## 高浜 1/2 号機 大容量ポンプと送水車の停車位置の変更について

### 1. 変更の必要性

## 大容量ポンプおよび送水車の停車位置変更に伴う影響評価について

### 大容量ポンプ横の作業イメージ

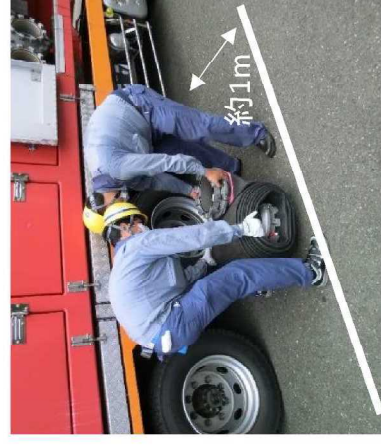
大容量ポンプ横については、ホース運搬・接続作業等のため、余裕のある作業エリアが望ましい。  
(車両の両側、約1mのスペース)

※  
 ・変更前後で想定人数4人に変更はない。  
 ・作業内容の変更は、作業員2人の移動と水中ポンプの移動距離(対岸から非常用取水路)のみ。  
 ・変更は軽微であり容易に対応可能である。

図 大容量ポンプおよび送水車の停車位置変更の概要について

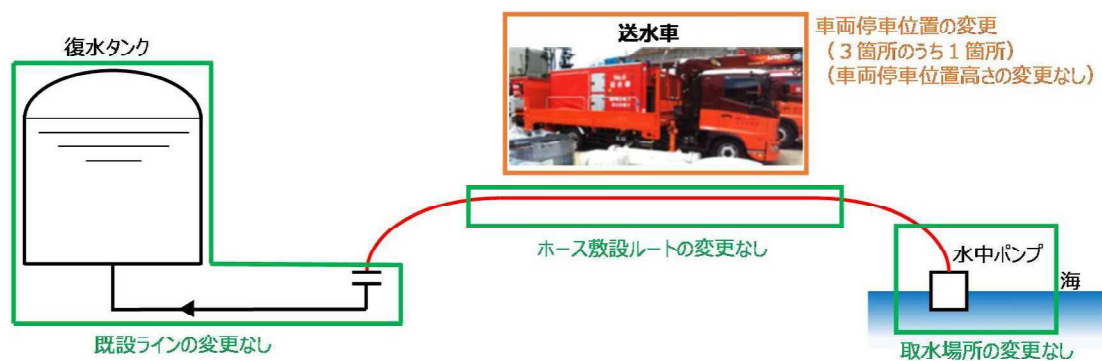
今回の停車位置変更の概要図を示す。

「大容量ポンプ」は、水中ポンプから車両を経由して注水していることから、車両停車位置の変更に伴いホース敷設ルートに変更が生じる。一方、「送水車」は、水中ポンプから車両を経由せず直接注水することから、車両停車位置の変更によりホース敷設ルートの変更はない。
